**0001** Informacja Serwisu Technicznego

Dotyczy:	<b>14-32132-01 = 10 x nr OE 56 07 937</b> <b>14-32132-02 = 12 x nr OE 56 07 937</b>
Produkt:	Opel
Typ:	Agila, Astra, Combo, Corsa, Meriva, Tigra
Kod silnika:	X10XE, Z10XE, X12XE, Z12XE, Z14XE

## Nowa śruba z łbem walcowym bez podkładki

Rys. 1\_Stara/zastąpiona śruba z podkładką (nr OE 607 926)

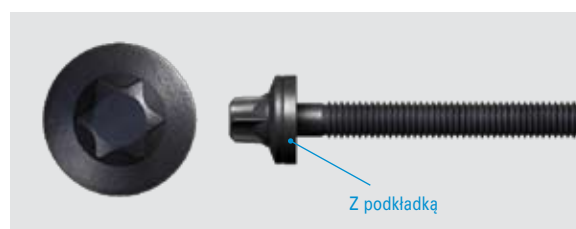
Firma Opel zastąpiła śrubę z łbem walcowym o oryginalnym numerze 607 926 z nieginącą podkładką śrubą o oryginalnym numerze 56 07 937 bez podkładki. Nowa śruba jest nieco krótsza, przez co trzeba montować ją bez podkładki.

Jeśli w przyszłości przy naprawie zostanie wymontowana „stara” śruba z podkładką, trzeba zamontować nową śrubę bez podkładki.
